基準不適合発生箇所

改善の内容

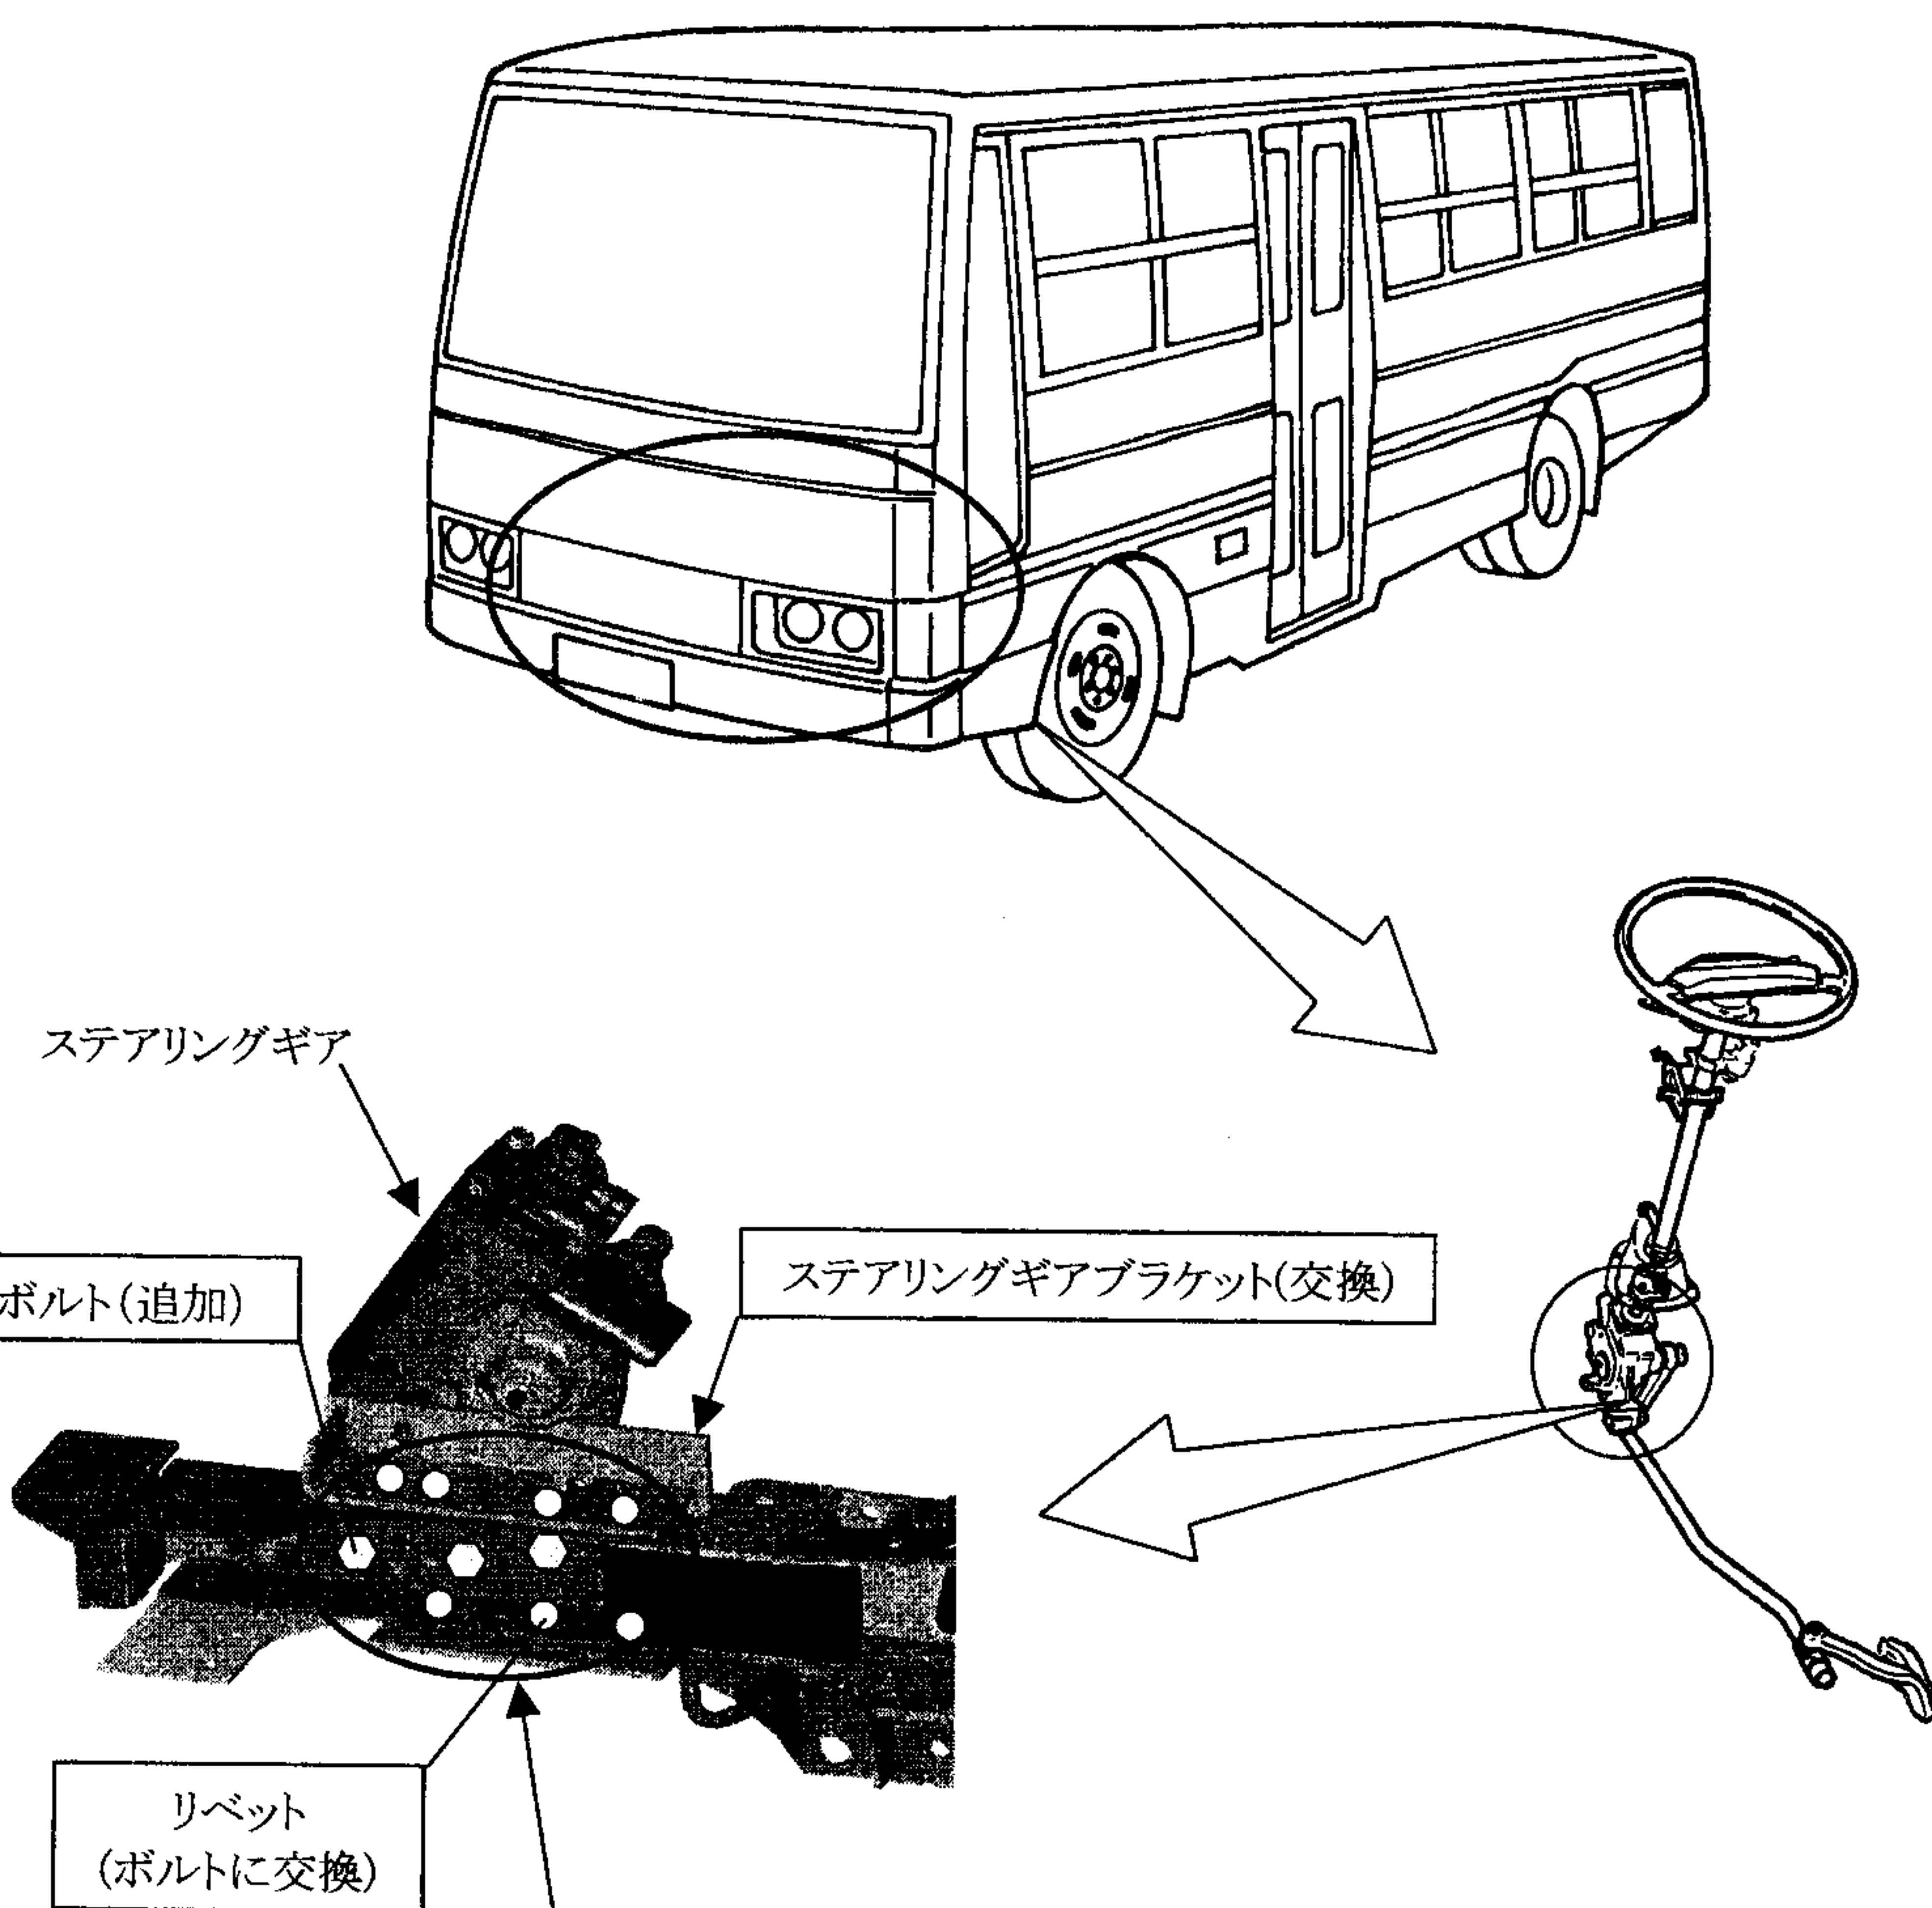
二輪駆動車を四輪駆動車に改造した車両において、ステアリングギアのブラケットを車体に固定しているリベットの強度が不足しているため、ハンドルの最大転舵の繰り返しにより、当該リベットが折損することがある。そのため、そのまま使用を続けると、ハンドルの遊びが大きくなり、確実な操舵ができなくなるおそれがある。

全車両、当該ブラケットを新品に交換し、固定方法をリベットからボルトに変更するとともに、ボルトを追加する。

識別：ボルトの有無により、容易に識別できるため、特別な識別の追加は行わない。
